南海区 2024 年度财政资金使用绩效评价报告

——罗村高级中学“新建食堂及修复周边道路（超长期特别国债）”

一、评审情况

图 1 食堂大楼 5 楼电缆桥架连接处没有做电气连接（跨接线）

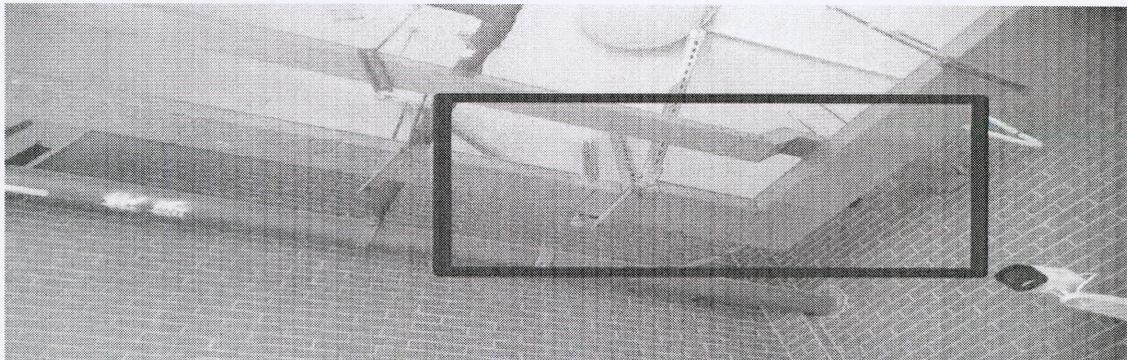
一是项目多处设计不符合规范要求，如未见食堂通过连廊借用邻近实验楼的卫生间的相关分析论证，未能核实是否满足规范要求；排水管从主食仓库和副食烹调区空间穿越，消火栓给水管从首层配电房穿越；食堂的门窗未设置防虫防尘设施，且与外界相连的门不能自动关闭；食品处理区未对肉类、水产加工区等设置独立隔断；厨房部分排水设施由低清洁操作区流向高清洁操作区；食堂大楼5楼电缆桥架连接处没有做电气连接（跨接线）；下沉式绿地溢流排水口，未高出地面一定的距离等情况。具体设计内容与规范对比如下表：

一是建议罗村高中组织设计、施工等单位对现有工程进行全面合规性排查，补充食堂通过连廊借用邻近实验楼的卫生间的相关分析论证核实是否满足规范要求，核实食堂卫生间设置是否满足需求，并重点针对加工区域独立隔断、排水流向、防

图 1 屋面的排风管等设备支架未按照设计要求用预埋或膨胀螺栓固定

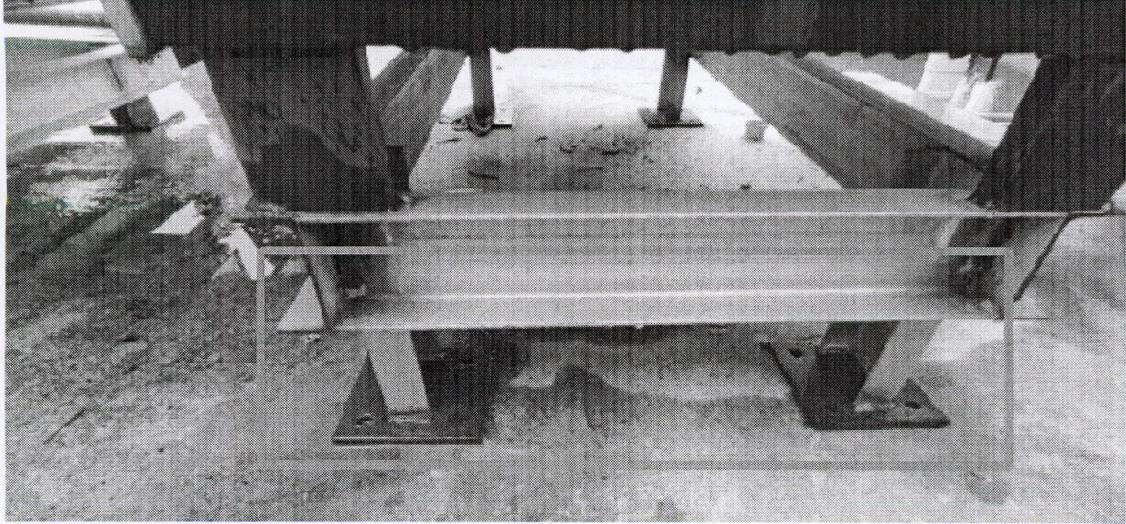
二是项目施工过程中不规范，产出质量不达标。经资料核查及现场踏勘发现，首层化粪池检查井砌筑外观存在通缝、瞎缝、缝隙过大、坐浆不饱满不密实等缺陷；五楼堂食区域、配电房及厨房洗切菜设备上方天花存在裂缝，有渗漏滴水的情况；内部道路路面不平整导致积水；天台排烟管道支架未用膨胀螺栓固定，屋面地面存在较多裂缝。现场存在多处质量瑕疵，未及时修复，易引发食品安全风险及因隐患导致事故（具体情况见附件2）。

图 2 局部屋面女儿墙防水层高度不足 250mm (实量高度约 200mm)

二是建议罗村高中对首层化粪池检查井砌筑缺陷、天花渗漏、道路不平整、排烟管道固定不牢等质量不达标问题，组织专项排查，制定修复方案并明确整改时限。同时，加强施工过程质量管控，必要时引入第三方检测机构对关键部位进行质量评估，确保工程实体质量符合设计及规范要求。

图 4 5 楼教师餐厅楼天花存在一条裂缝并有渗水

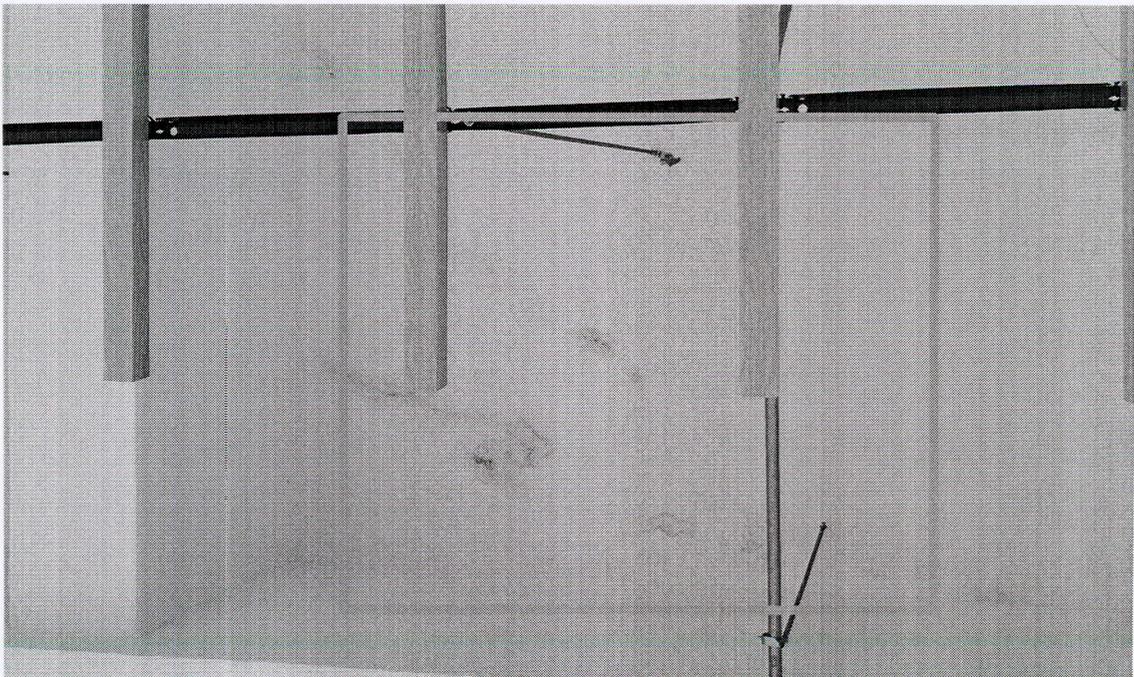
序号	现场查看情况	规范条文	现场图片序号
1	五楼堂食区	《饮食建筑设计标准》（JGJ 64-2017）第4.3.4条（强	附件2

域、配电房及厨房洗切菜设备上 方天花板存在裂缝，有渗漏滴水的情况。	制性条文)“食品处理区的天花板应防霉、易清洗、不吸水，表面平整无裂缝，且不得有冷凝水滴落”； 《民用建筑设计统一标准》(GB 50352-2019)第6.8.5条“餐饮建筑潮湿区域的天花板应采取防结露措施，避免冷凝水积聚。”；《建筑给水排水设计标准》(GB 50015-2019)第4.6.8条“管道敷设不得导致天花板渗漏，排水管穿越楼板时应做防水套管。”。	图4、图6、图8
2	天台排烟管道支架未用膨胀螺栓固定。	《通风与空调工程施工质量验收规范》(GB 50243-2016)第6.3.1条(强制性条文) “风管支、吊架的安装应符合下列规定：固定在建筑结构上的支、吊架，应采用膨胀螺栓或焊接固定，严禁采用射钉或塑料胀栓。”；《建筑防烟排烟系统技术标准》(GB 51251-2017)第6.3.4条“排烟风管的支、吊架应采用不燃材料制作，且应可靠固定于建筑结构上。”	附件2 图1
3	屋面地面存在较多裂缝。	《屋面工程质量验收规范》(GB 50207-2012)第3.0.6条(强制性条文)“屋面防水层不得有渗漏或积水现象，基层应平整、牢固，无裂缝、松动。”。	附件2 图2、图3
4	食堂大厅灯具一端安装在天花，一端安装在排风管。	《建筑电气工程施工质量验收规范》(GB 50303-2015)第19.1.2条(强制性条文)“灯具固定应牢固可靠，在砌体和混凝土结构上严禁使用木楔、塑料塞安装灯具；质量大于10kg的灯具，其固定装置应按5倍灯具重量的恒定均布载荷全数强度试验，且持续时间不得少于15min，固定装置根部应无松动、变形、裂纹或其它损坏。”	附件2 图5
5	首层化粪池检查井砌筑外观存在通缝、瞎缝、缝隙过大、坐浆不饱满不密实等缺陷。	《给水排水管道工程施工及验收规范》(GB 50268-2008)第5.3.7条“检查井砌体应砂浆饱满、灰缝平整，不得有通缝、瞎缝。”	来自《安全隐患整改通知》 编号： GDAQ4309 024图7。
6	内部道路路面不平整导致积水。	《中小学设计规范》(GB 50099-2011)第5.5.3条“校园内道路应排水通畅，路面不得积水，主要通道应平整防滑。”；《建筑与市政工程防水	附件2 图7
